COMUNE DI PALAIA
Provincia di Pisa

VARIANTE AL REGOLAMENTO URBANISTICO
AI SENSI DELL'ART. 30
DELLA L.R.T. N° 65/2014

U.T.O.E. FORCOLI

Delibera di adozione di C.C. n. 19 del 26/05/2016
Determinazioni assunte in ordine alle osservazioni presentate

A.U.P. NE9 - IL MARGINE SUD OVEST DELL'ABITATO
ESTRATTO R.U. - UTOE FORCOLI TAV. 5* - SCALA 1:2000
STATO DI VARIANTE

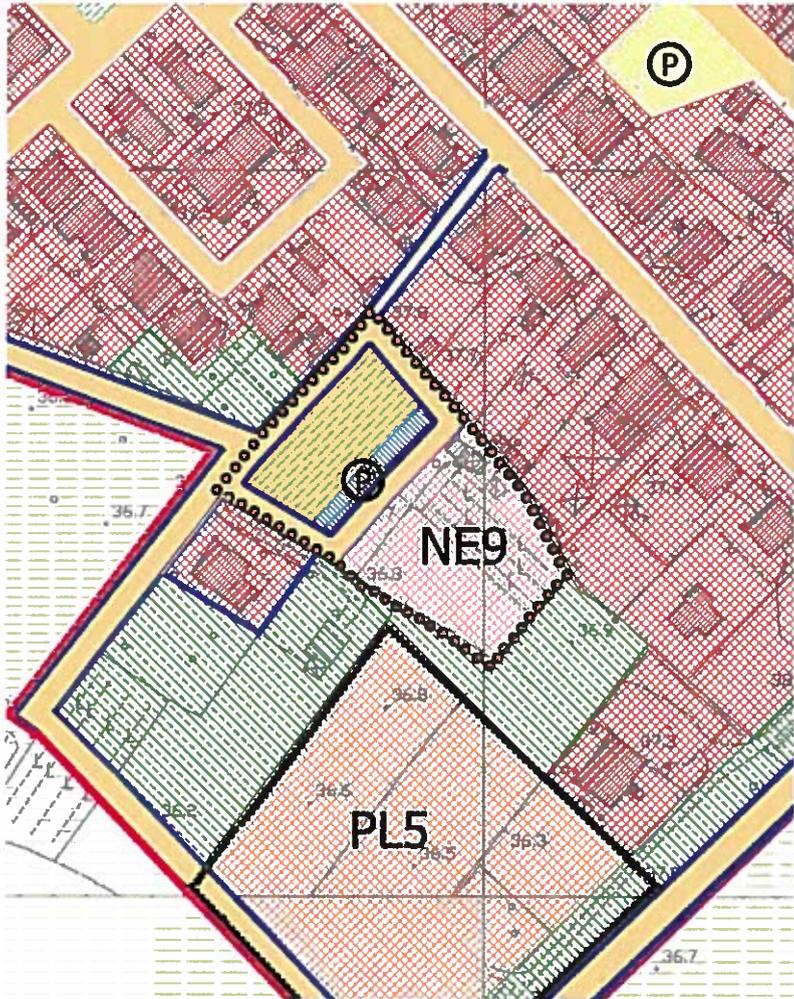
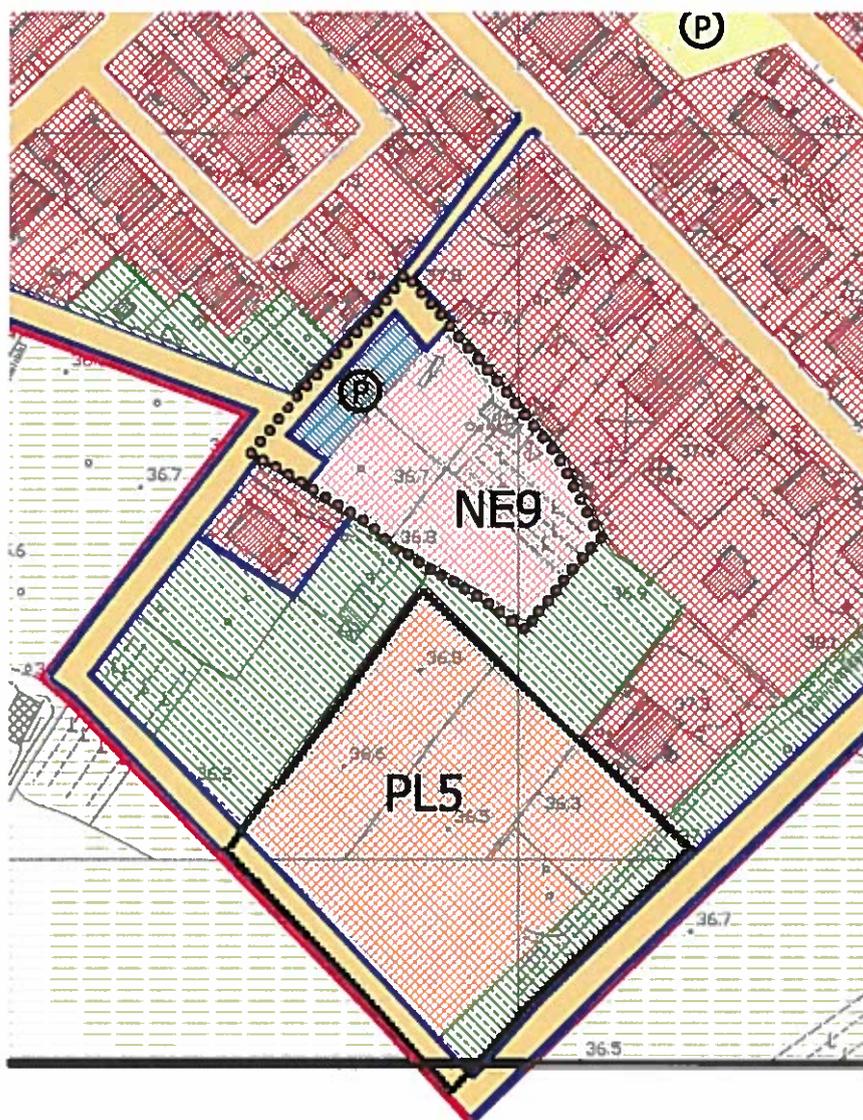
| Sintesi dell'osservazione e richieste avanzate | E' richiesto di riequilibrare il rapporto tra volumetria consentita e l'area a verde e parcheggio prevista dell'Ambito Unitario di Progetto NE9. |
| Analisi dell'osservazione | E' richiesto un riequilibrio tra il numero di alloggi da realizzare e le opere di urbanizzazione primaria da attuare. |

| Determinazione | <p><u>Accolta</u></p> <p>Si decrementa la superficie a verde da urbanizzare, riequilibrando i "carichi economici" di attuazione, mediante aumento della superficie fondiaria così da permettere anche una progettazione degli alloggi meno intensiva.</p> <p>Resta invariato il numero degli alloggi.</p> <p>L'attuazione dell'AUP "NE9" è subordinata all'adeguamento viario, a carico dei lottizzanti, dello stradello di accesso all'area provenendo dalla provinciale, peraltro da utilizzarsi per la realizzazione delle urbanizzazioni e da cedere all'Amministrazione comunale.</p> <p>Resta invariata la "Scheda norma" adottata.</p> <p>Si modifica pertanto la cartografia e si allega alla presente istruttoria.</p> |

PL3 - ART. 34 COMMA 5 N.T.A. / TUC
ESTRATTO R.U. - UTOE FORCOLI TAV. 5* - SCALA 1:2000
STATO ATTUALE

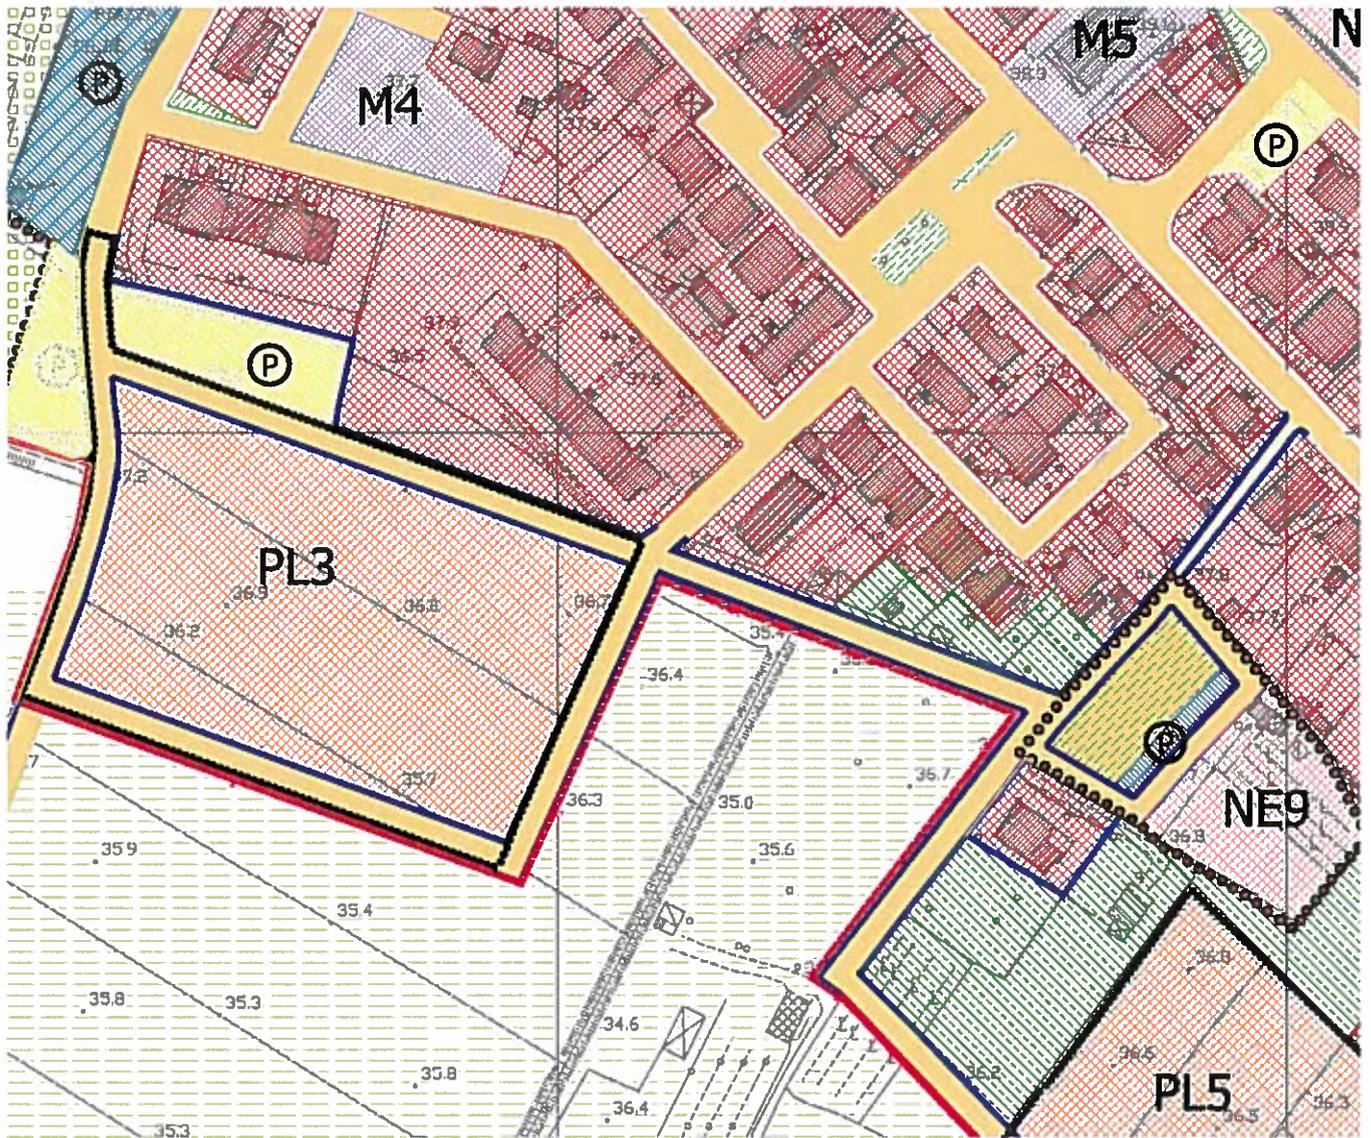
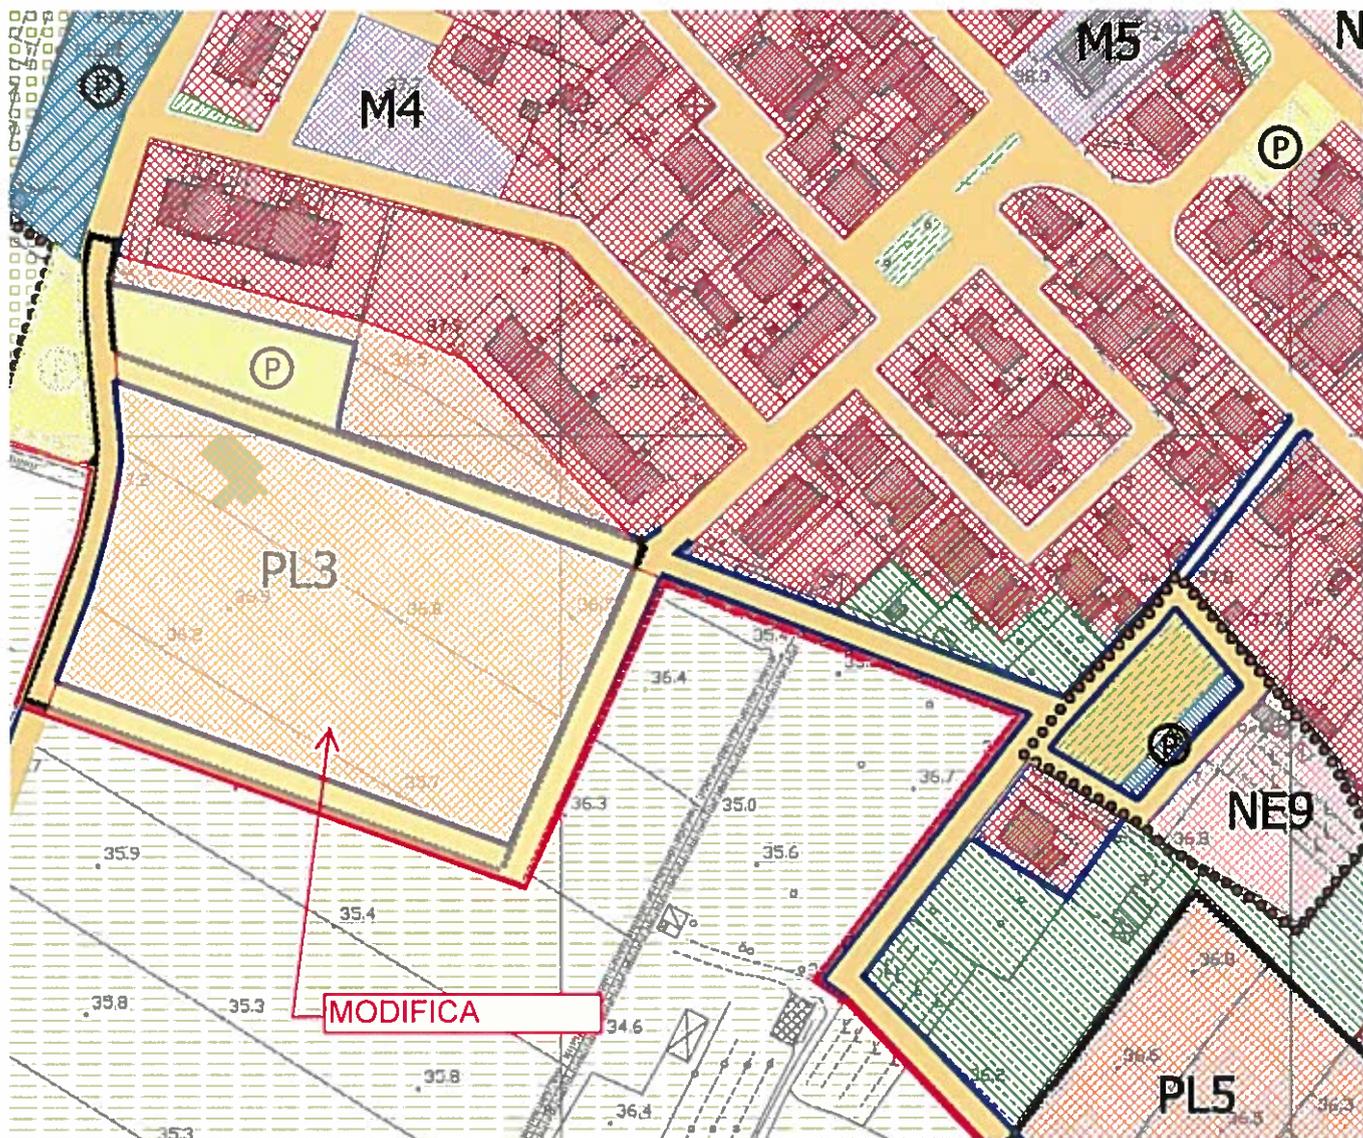
| Sintesi dell'osservazione e richieste avanzate | E' richiesto il declassamento di un appezzamento di terreno soggetto a lottizzazione convenzionata privata, da zona "PL3" a "Territorio Agricolo". |
| Analisi dell'osservazione | L'osservazione è coerente ai contenuti generali della variante adottata e in linea con gli indirizzi espressi dalle più avanzate normative europee e dalla vigente normativa regionale in materia urbanistica sul contenimento e sulla riduzione del consumo di suolo per nuove urbanizzazioni e relativa salvaguardia e valorizzazione della qualità del territorio rurale. In conseguenza della eliminazione dell'area PL3, è eliminato anche parte del "tessuto urbano consolidato", appartenente alla medesima proprietà, oltre alla strada di lottizzazione. |

| Determinazione | <u>Accolta</u> Si modifica pertanto la cartografia e si allega alla presente istruttoria. |
